2nd opinion Ring Utrecht

Presentatie bevindingen - Eindresultaat

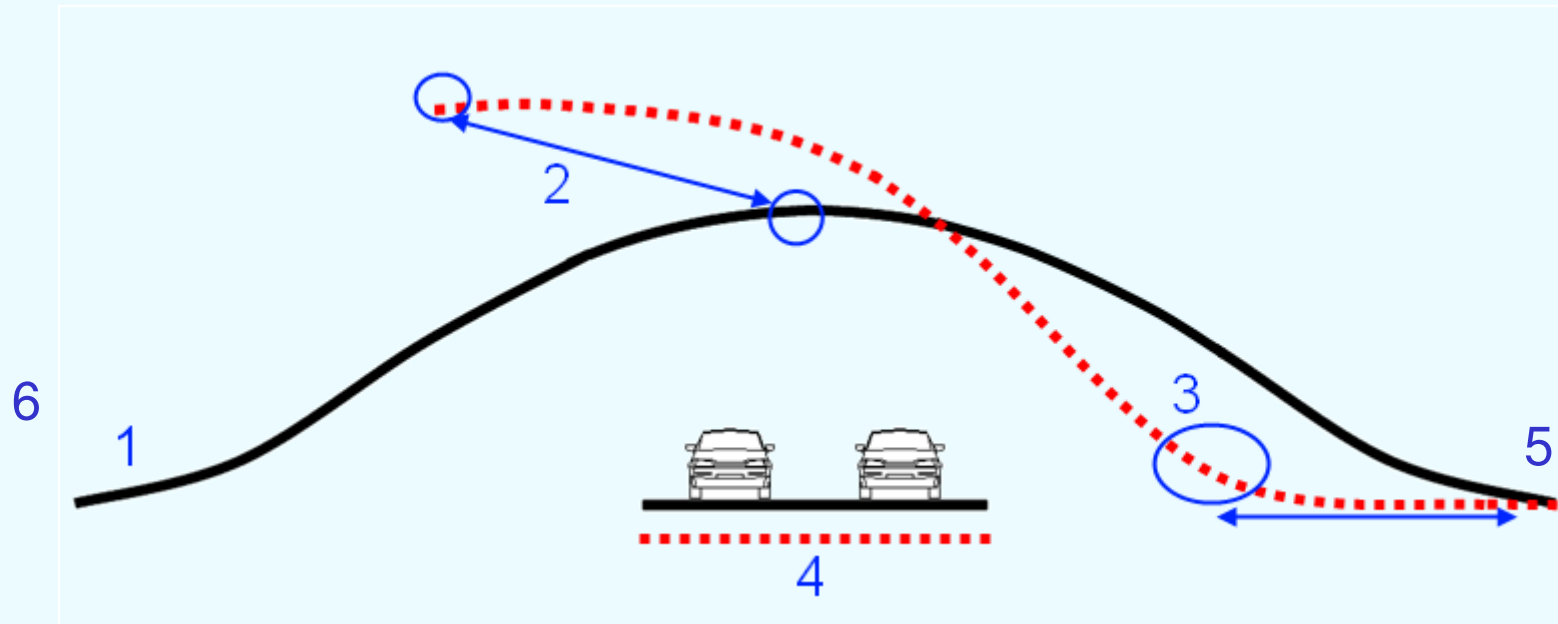
1. neem de start van de dromedaris aan in de opgaande helling, in plaats van horizontaal

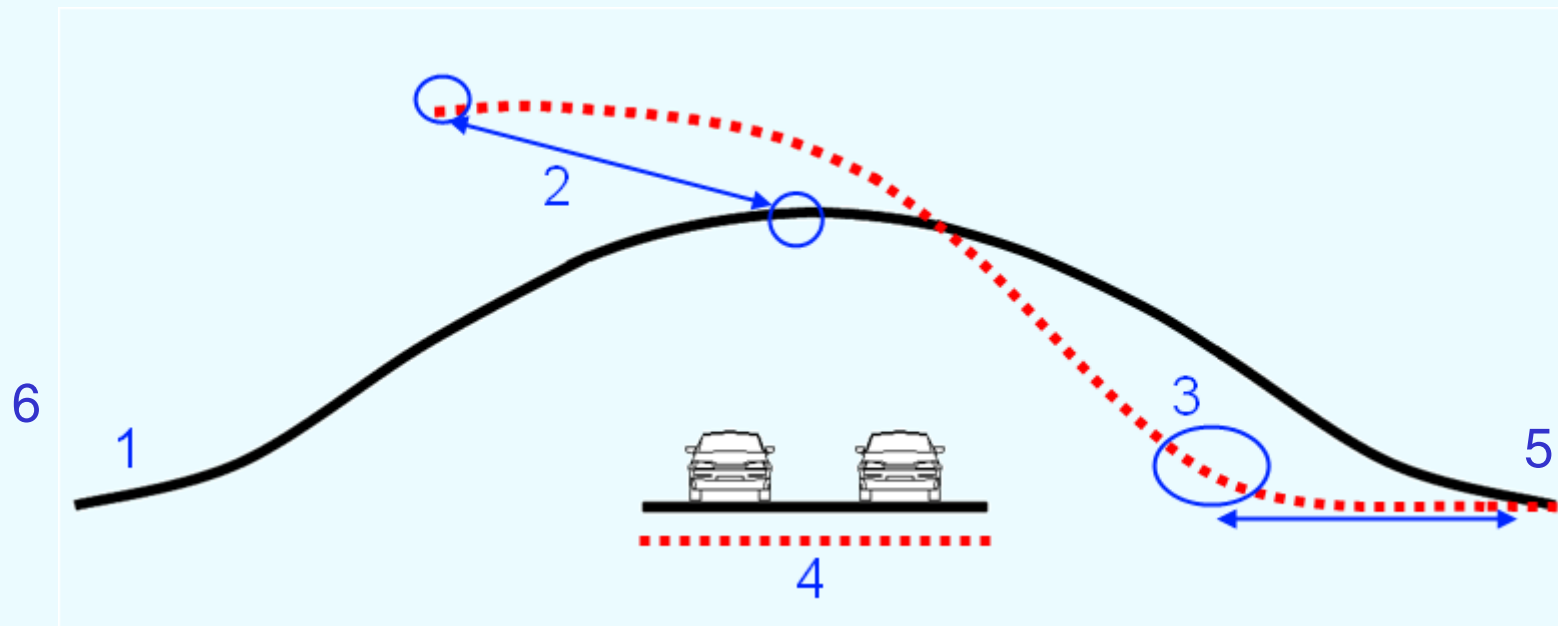
3. Beperk de voetboog

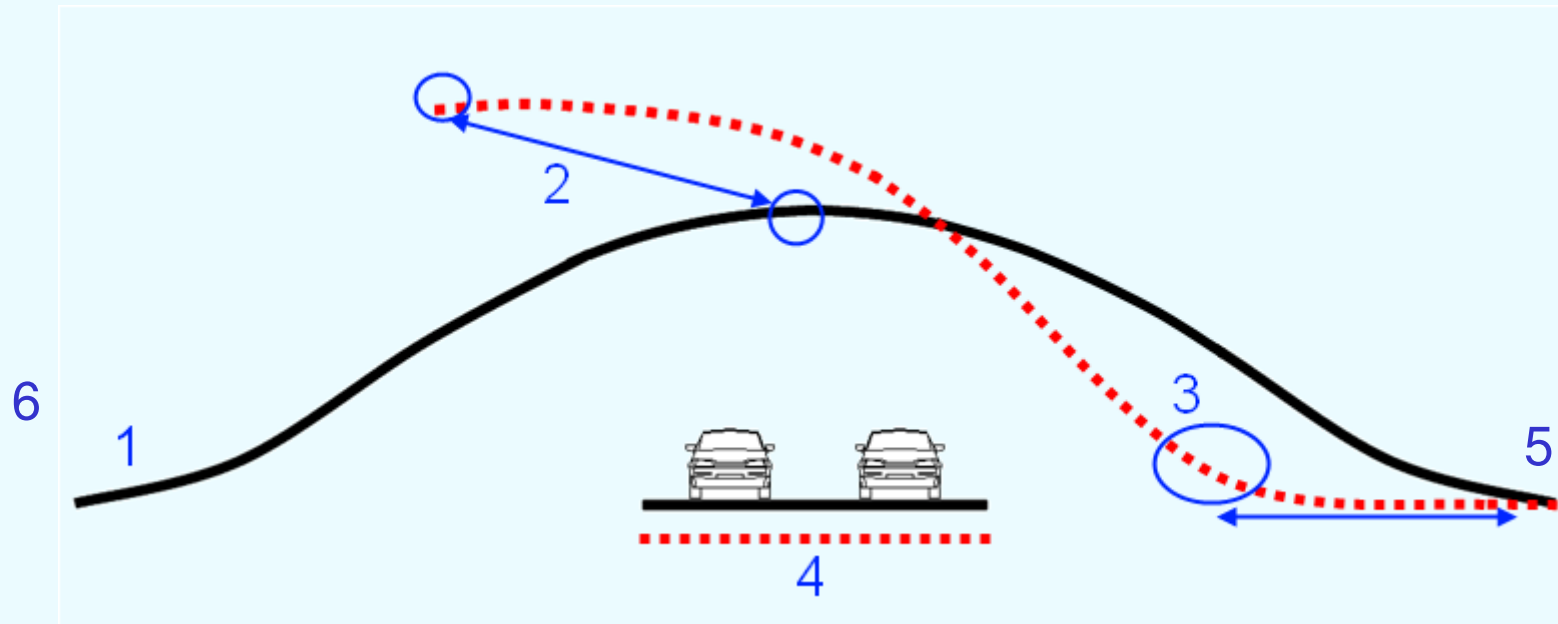
4. Verlaag de te kruisen verbindingswegen

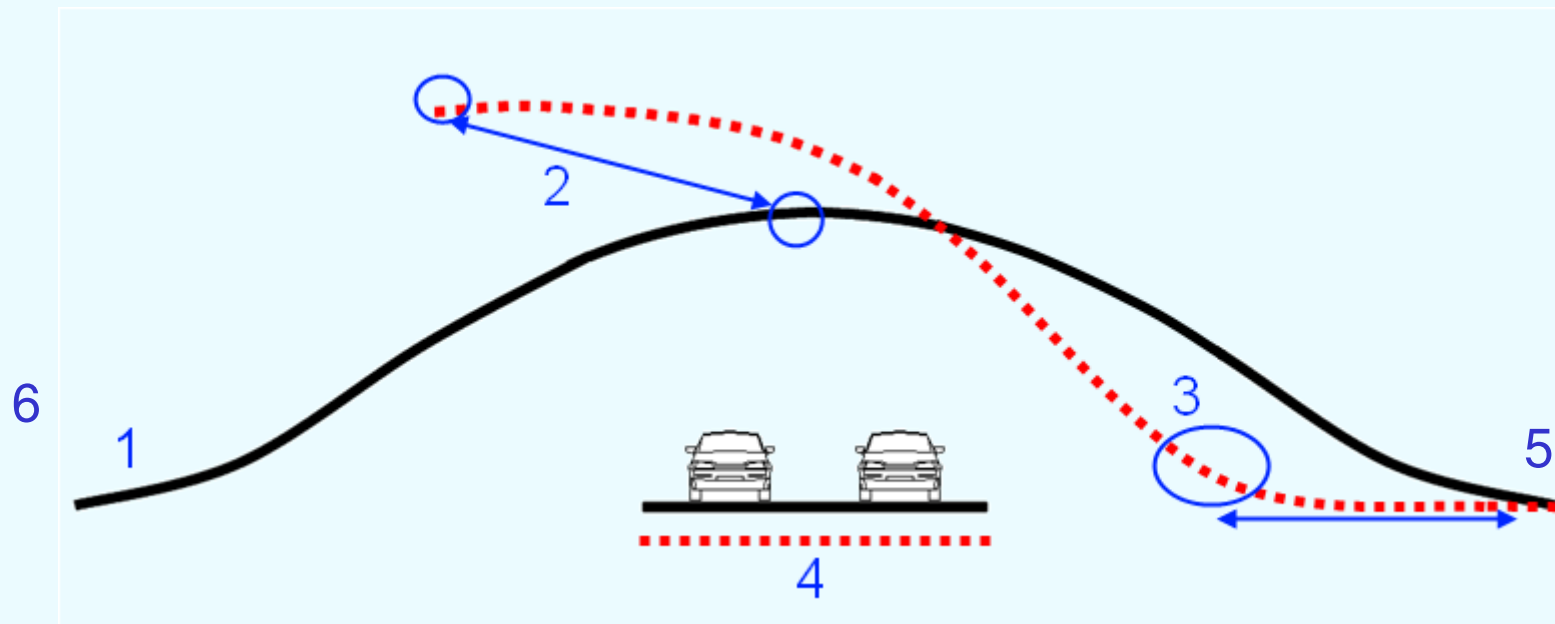
5. Neem niet het puntstuk, maar het kunstwerk als dwangpunt (en accepteer hoogteaanpassing aan lus A12 oost -> A27 zuid)

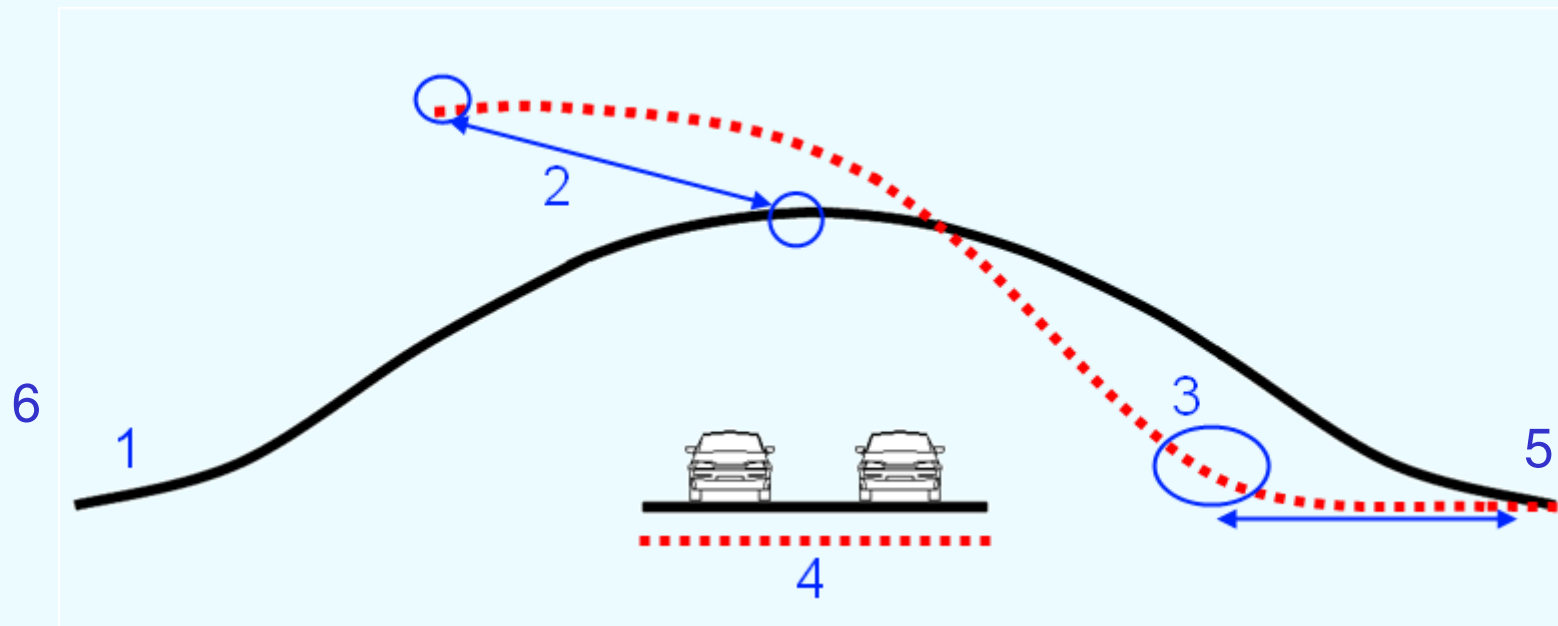
6. Begin al boven de folie met stijgen

Vraag 2 – Time-out voor KW15

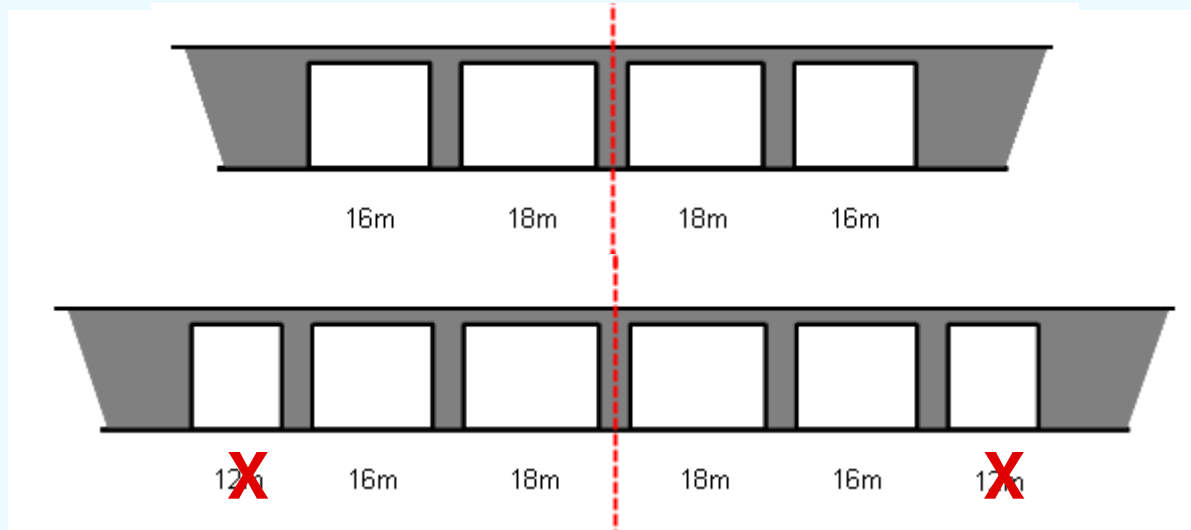
- Extra veld KW 15 met 12 meter niet mogelijk
 - Oplegging huidig landhoofd
 - Verloop folie ten zuiden van KW15
- Door RWS voorgesteld extra veld van 10,5m misschien mogelijk met ophoging van rijbaan en kleinere dekdikte

Vraag 2 – Time-out voor KW15

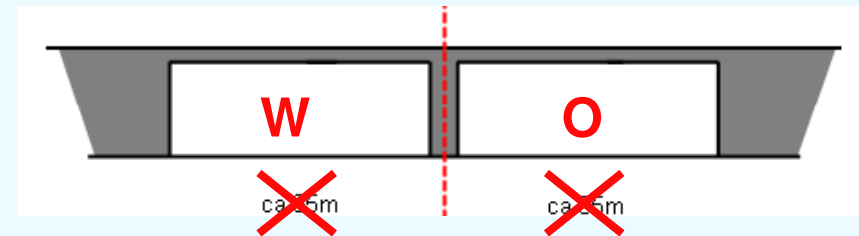
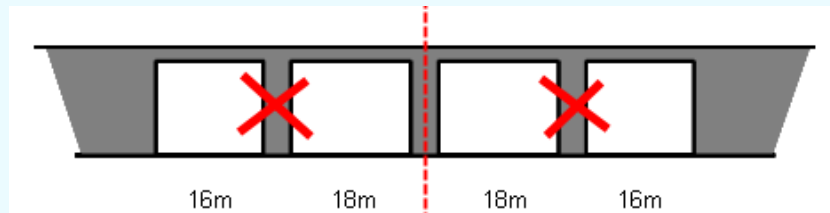
- De voorgestelde oplossing voor 10,5m
 - is niet getoetst, kritische doorsnede zat niet bij de stukken (zuid-oostzijde)
 - moet bij voorkeur in 3D ontworpen en berekend worden om ligging tov folie aan zuidoost zijde te toetsen en maakbaarheid te kunnen vaststellen, zowel in bouw- als eindfase, rekening houdend met onder meer asfaltdiktes en verkantingen
 - is kritisch ten aanzien van de constructieve aanpassingen aan KW15 en moet bij voorkeur met Prorail worden afgestemd (bouw hinder, bouw methode en haalbaarheid)

Pijlers verschuiven

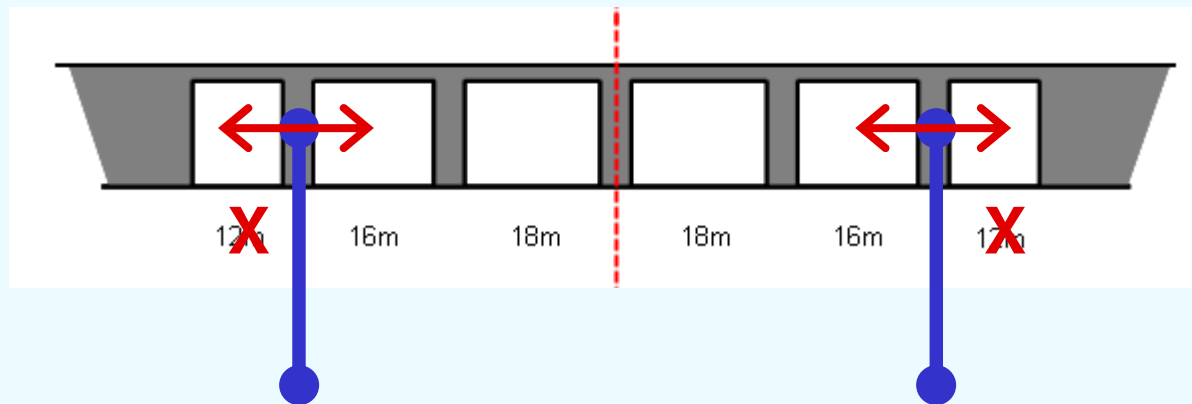
Huidig landhoofd KW15 verschuiven niet realistisch

- Tandoplegging
- Rempijler

Pijlers verschuiven

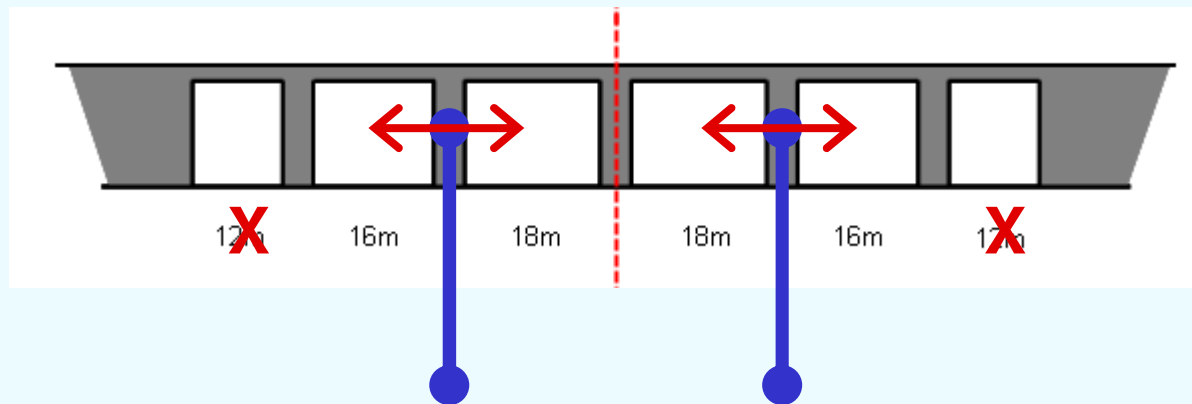
Huidige middenpijlers KW15 verschuiven

- lijkt mogelijk met $\pm 2\text{m}$; detailberekeningen moeten dit uitwijzen
- lijkt faseerbaar in profiel spitsstroken
- bij grotere verschuiving is nader onderzoek nodig

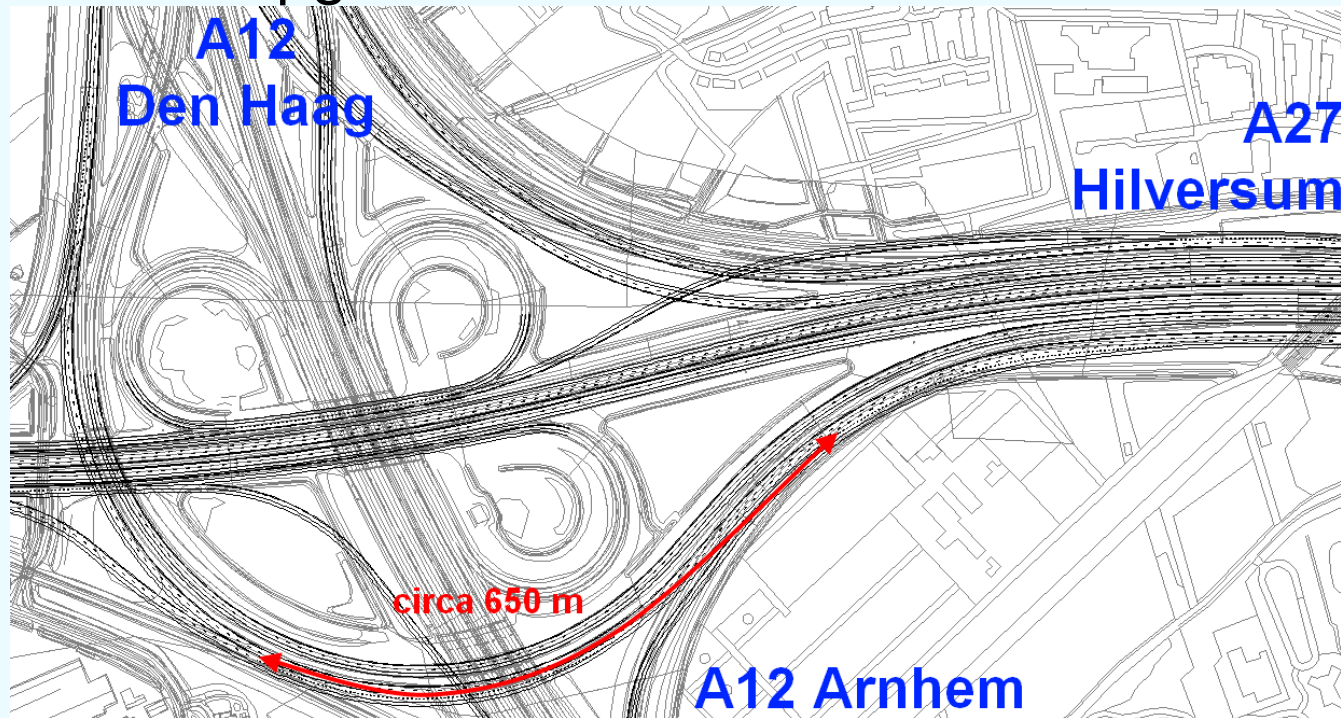
NB: de turbulentielengte in knooppunt Lunetten voorafgaand aan de voorgestelde doorgetrokken streep is voldoende indien dat toch als splitsing wordt opgevat.

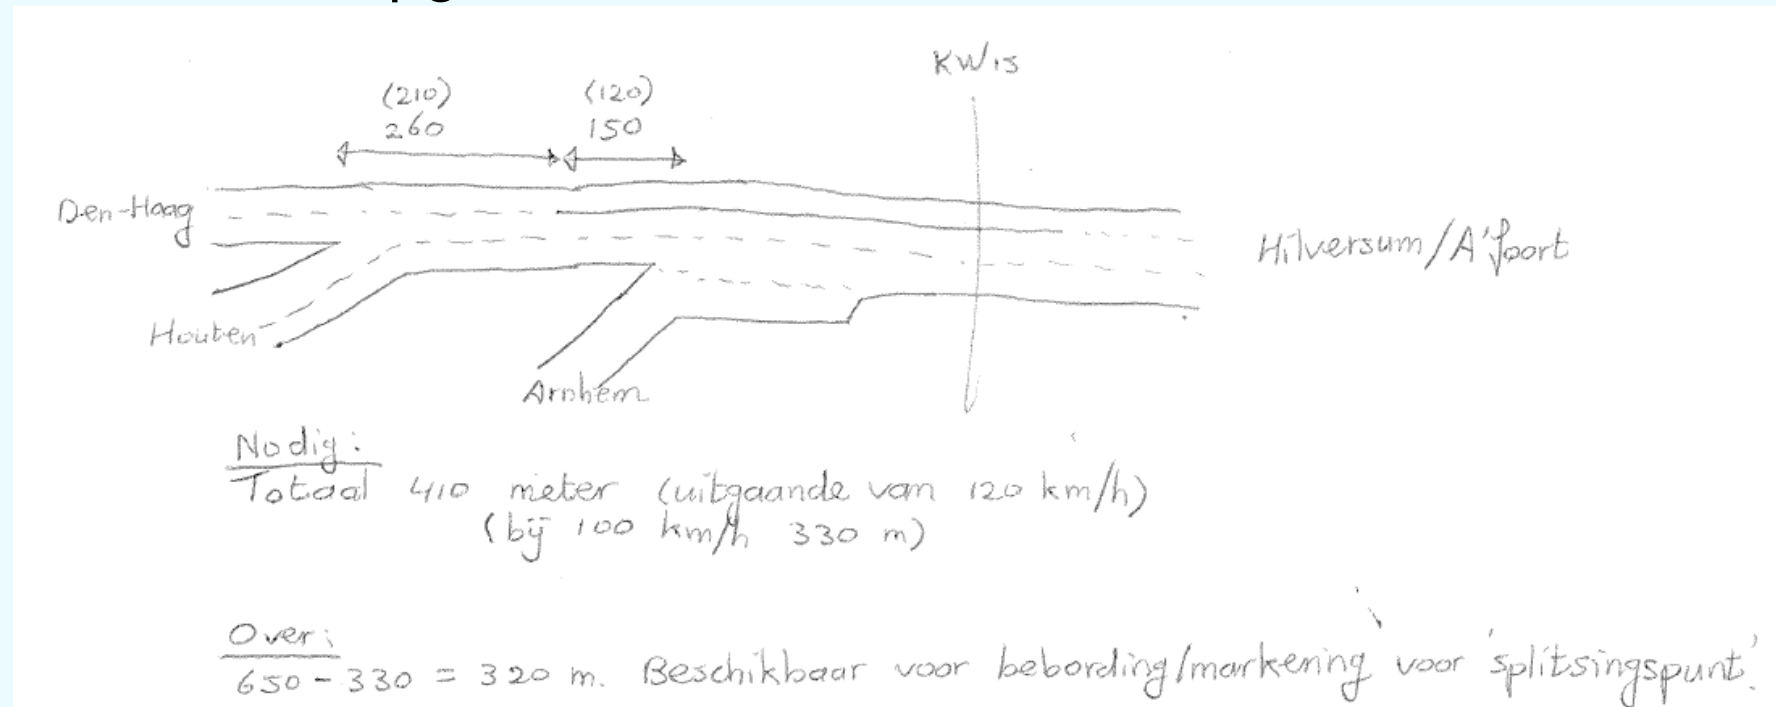
NB: de turbulentielengte in knooppunt Lunetten voorafgaand aan de voorgestelde doorgetrokken streep is voldoende indien dat toch als splitsing wordt opgevat.

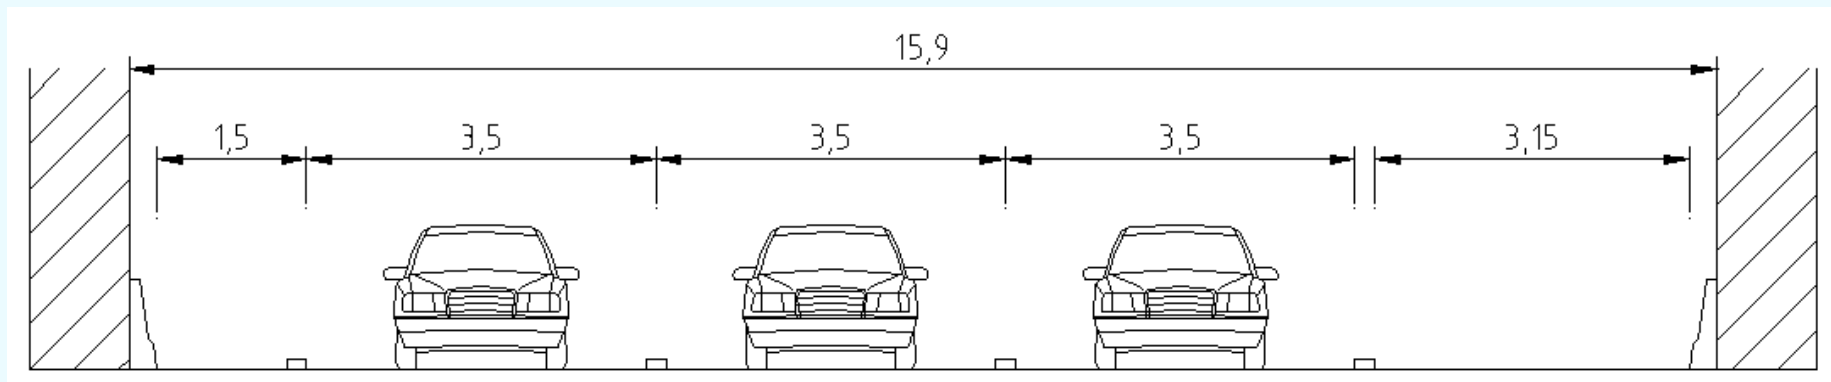
- 16 meter is goed inpasbaar met barriers
- Conform NOA en 'Veilige inrichting van bermen' (CROW)

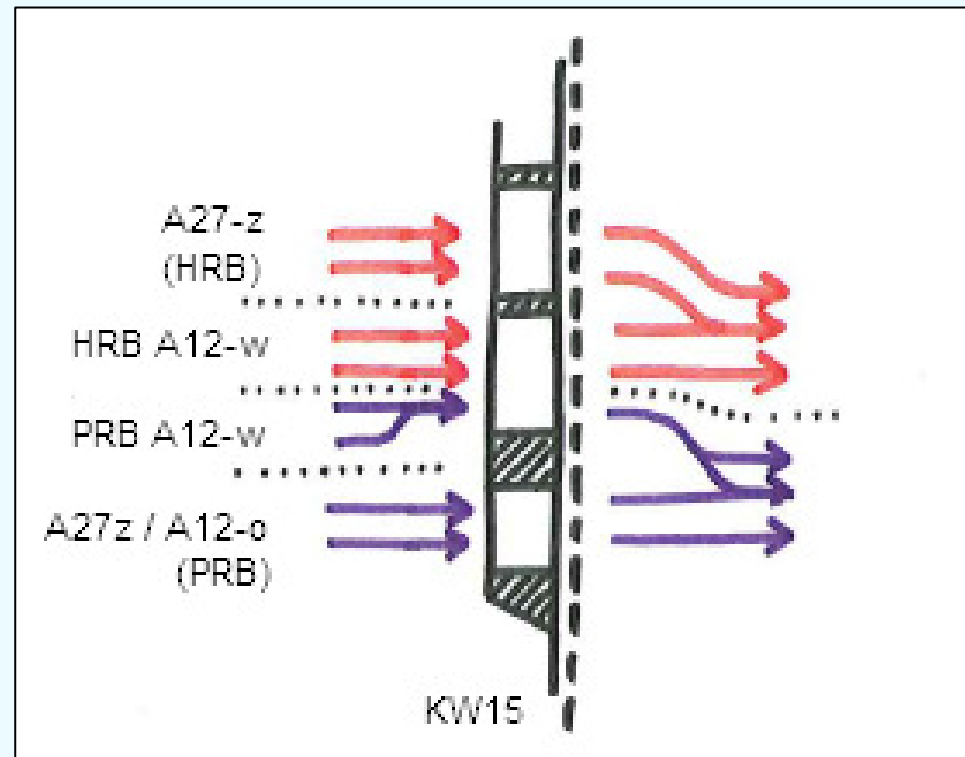
Is het mogelijk om de 3 rijstroken van de parallelbaan pas na spoorviaduct 15 samen te voegen, zodat splitsing van de parallelstroken niet plaats hoeft te vinden tussen knooppunt Lunetten en het spoorviaduct?
